No. VE-25002-R1

エフレスボールバルブ WF5・WR5 型モデルチェンジのご案内

■型式 WF5→WF5G、WR5→WR5G

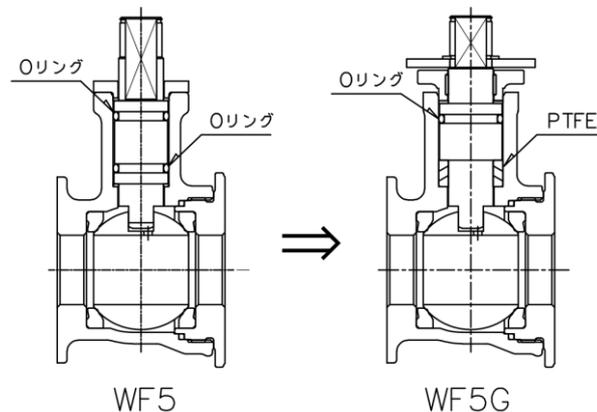
下図の通りグランドOリング二重シール構造からグランドパッキン・Oリングシール構造に変更致します。これによりグランド部からの漏れに対する増し締め対応が可能となります。

※バルブの面間寸法に変更はございません。
